Referencia: Invitación pública VA-027-2023

Asunto: Informe evaluación de propuestas.

Objeto: *“Compra, transporte, instalación y puesta a punto de mobiliario, completamente nuevo, y todo lo necesario para su correcto funcionamiento, mediante precios unitarios no reajustables, para las oficinas y aulas de la nueva planta física de la Facultad Nacional de Salud Pública bloque 33, localizado entre la Calle Moore y Carrera Bolívar, de acuerdo con los diseños, especificaciones técnicas entregadas por la Universidad y la propuesta comercial entregada por el contratista.”*

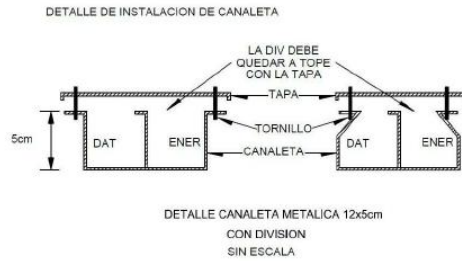
1.1	PPT1 (piso techo)	9	SI	La tapa inferior no es abatible y en un costado de la división no tiene canaleta superior	Presentó la muestra con la tapa inferior abatible y la tapa de la canaleta superior	SI	
		10	SI	La tapa inferior no es abatible. Se solicita traer muestra de los postes verticales para la conducción del cableado	Presentó la muestra con la tapa inferior abatible, el poste vertical no cumple porque la división interior (lámina central) no garantiza la independencia del cableado de voz y datos con el eléctrico, no es clara la ubicación de las perforaciones laterales, no se observa la perforación superior del ducto para ingresar los cables al bajante, no se evidencia cómo es la comunicación con la canaleta perimetral.	NO	
2 SUPERFICIES DE TRABAJO							SI

Del ítem 1. Panelería, numeral 10: El panel debe permitir el paso de cableado hacia arriba para tener la posibilidad de instalar tomas de conexión a media altura por los dos lados, cuyas tapas abatibles son en CR calibre 20

El proponente FAMOC DE PANEL presentó la muestra con la tapa inferior abatible. El poste vertical NO cumple, porque la división interior (lámina central) no garantiza la independencia del cableado de voz y datos con el eléctrico, no es clara la ubicación de las perforaciones laterales, no se observa la perforación superior del ducto para ingresar los cables al bajante, no se evidencia cómo es la comunicación con la canaleta perimetral.

De acuerdo con la referencia de requerimientos técnicos, se aportaron los diseños técnicos y en el plano ELECT_FNSP_E4133-DETALLES se aprecia el detalle que deben cumplir las canaletas para redes eléctricas y de voz y datos que se van a instalar en el proyecto Facultad Nacional de Salud Pública:

1. Canaleta Metálica en lamina de acero Cold-Rolled calibre 22, pintura electrostática color gris texturizado con división central. Dicha división debe llegar hasta el tope de la tapa, de manera que se garantice total independencia entre los dos canales.

2. Se debe garantizar que las puntas de los tornillos de la tapa queden por fuera y no deterioren los cables. Esto es, mediante dobleces hacia afuera.
3. Todas las curvas son a tres tiempos, es decir, con ángulos superiores a 90°.

4. Se debe conservar la división durante todo el recorrido de la canaleta.
5. Los cables de ambos canales deben quedar amarrados contra el fondo de la canaleta cada 1.5m.

6. Las uniones y cortes deben quedar unidas con remaches o tornillos, de forma que se garantice la rigidez de la canaleta.
7. El canal superior es para datos y el inferior es para energía (a menos que se especifique lo contrario en un caso especial). Para evitar el desbordamiento de los cables de datos, la división debe tener un doblez hacia arriba.

8. Nunca se deben mezclar los cables entre los dos canales.
9. Se debe garantizar la continuidad eléctrica de la canaleta en todo su recorrido mediante la instalación de puentes en cable de cobre y terminales de ojo ponchadas o un cable que haga el mismo recorrido de la canaleta.

El proponente FAMOC DE PANEL no subsanó la totalidad de las observaciones realizadas, por lo tanto la muestra física aportada, NO cumple con los requisitos solicitados

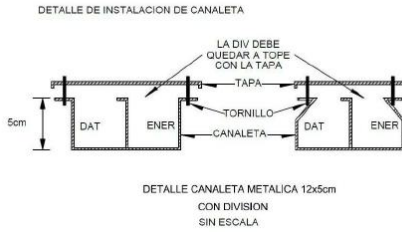
1.1	PPT1 (piso techo)	10	El panel debe permitir el paso de cableado hacia arriba para tener la posibilidad de instalar tomas de conexión a media altura por los dos lados, cuyas tapas abatibles son en CR calibre 20	SI	Se solicita traer muestra de los postes verticales para la conducción del cableado	El poste vertical no cumple porque la división interior (lámina central) no garantiza la independencia del cableado de voz y datos con el eléctrico, las perforaciones para el ingreso de cables no cumplen en el caso de que se instalen las dos disciplinas, no se observa la perforación superior del ducto para ingresar los cables al bajante, no se evidencia cómo es la comunicación con la canaleta perimetral.	NO
5,1	SI (Operativa sin brazos)	21	Espuma inyectada densidad 30, retardante al fuego	SI	El espaldar no tiene espuma inyectada	Presentó la silla con la espuma inyectada	SI
6,2	GP (Gabinete pared)	40	Gabinete de pared y/o panel de 0.90. Debe poseer tapa en lámina CR cal 20 con pintura epoxipoliéster de aplicación electrostática color gris humo, con acabados uniformes, ecualizable con correderas que la desplacen sobre el techo, tipo riel over top, sistema de apertura y cierre que evite accidentes a los usuarios	SI	Las dimensiones del panel son de 87,5 y la chapa no funciona	El gabinete presentado cumple con las dimensiones solicitadas y la chapa es funcional	SI

Del ítem 1. Panelería, numeral 10: El panel debe permitir el paso de cableado hacia arriba para tener la posibilidad de instalar tomas de conexión a media altura por los dos lados, cuyas tapas abatibles son en CR calibre 20

El poste vertical NO cumple porque la división interior (lámina central) no garantiza la independencia del cableado de voz y datos con el eléctrico, las perforaciones para el ingreso de cables no cumplen en el caso de que se instalen las dos disciplinas, no se observa la perforación superior del ducto para ingresar los cables al bajante, no se evidencia cómo es la comunicación con la canaleta perimetral.

De acuerdo con la referencia de requerimientos técnicos, se aportaron los diseños técnicos y en el plano ELECT_FNSP_E4133-DETALLES se aprecia el detalle que deben cumplir las canaletas para redes eléctricas y de voz y datos que se van a instalar en el proyecto Facultad Nacional de Salud Pública:

1. Canaleta Metálica en lamina de acero Cold-Rolled calibre 22, pintura electrostática color gris texturizado con división central. Dicha división debe llegar hasta el tope de la tapa, de manera que se gatarantice total independencia entre los dos canales.

El proponente CONSORCIO UNIA004 2023 no subsanó las totalidad de las observaciones realizadas, por lo tanto la muestra física aportada, NO cumple con los requisitos solicitados
